ТЦ Леруа Мерлен Восток, г. Белгород

№ 11151-11.19 от 13 ноября 2019 г.  
Осмотр 3

# **Акт осмотра кровли из полимерной мембраны на стадии монтажа**

**12. Наличие инструментов**

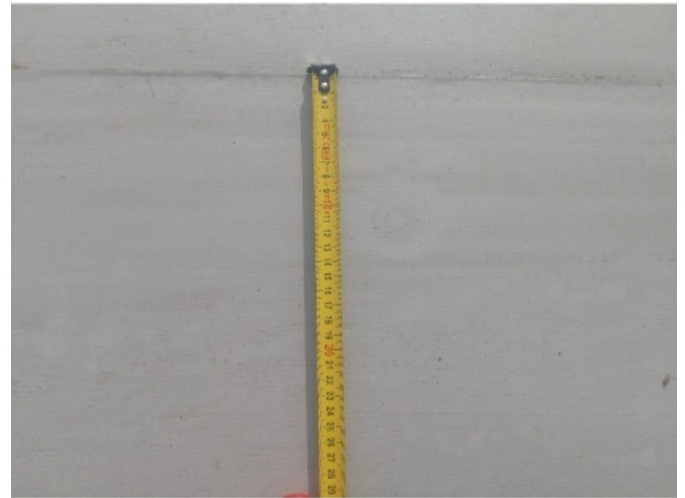
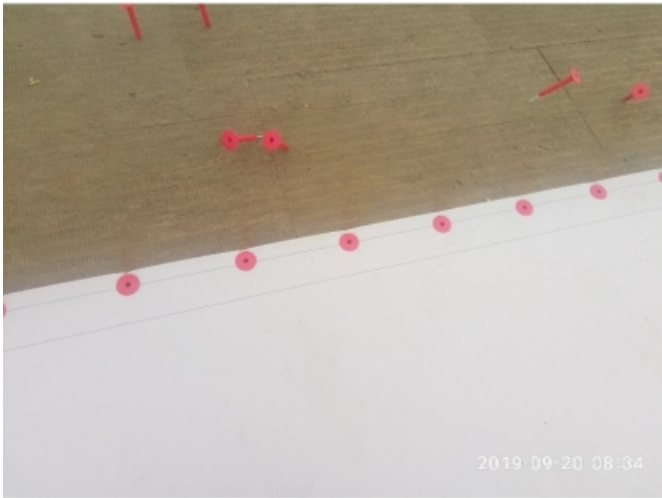
- Весь необходимый инструмент для осуществления сварочных работ есть в наличии.

## 19. Укладка теплоизоляции

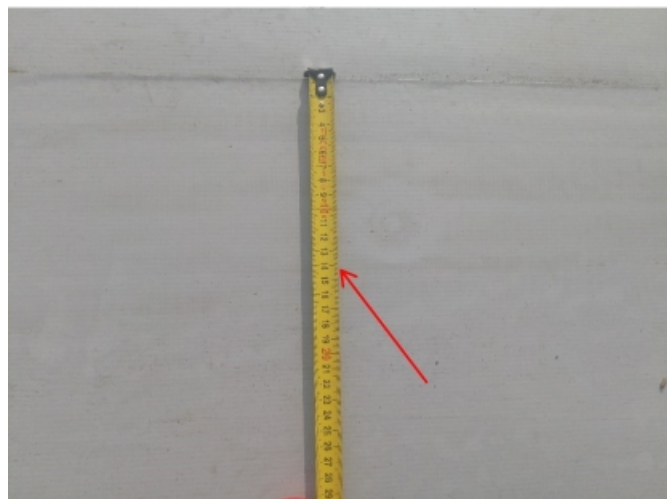
- Укладка теплоизоляционных плит по проф. листу производится перпендикулярно направлению гофр проф. листа.

## 21. Разбежка полотен, либо вариант со сборной полосой

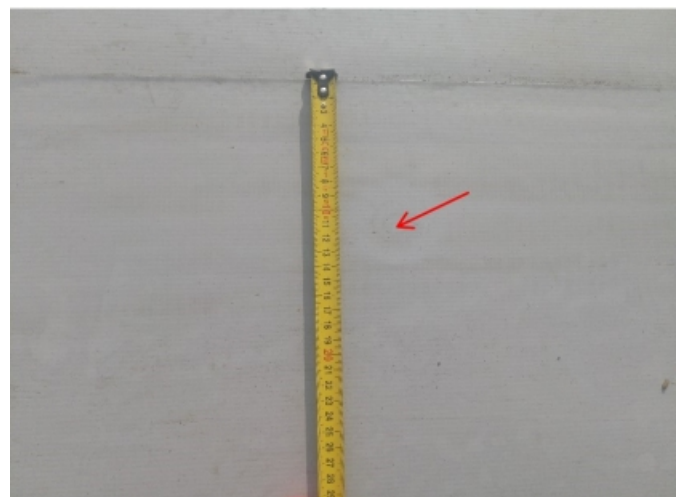
- Используется вариант со сборной полосой.

### 30. Автоматическая сварка

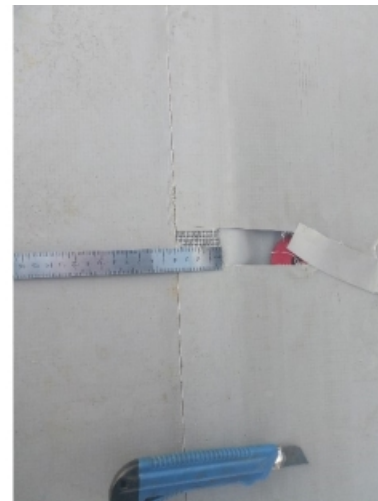
- Присутствует глянцевая полоса. Присутствует вытек материала. При проверке качества шва пробником непроваров не обнаружено.

На участках оголения армирования необходимо выполнить обработку жидким ПВХ.
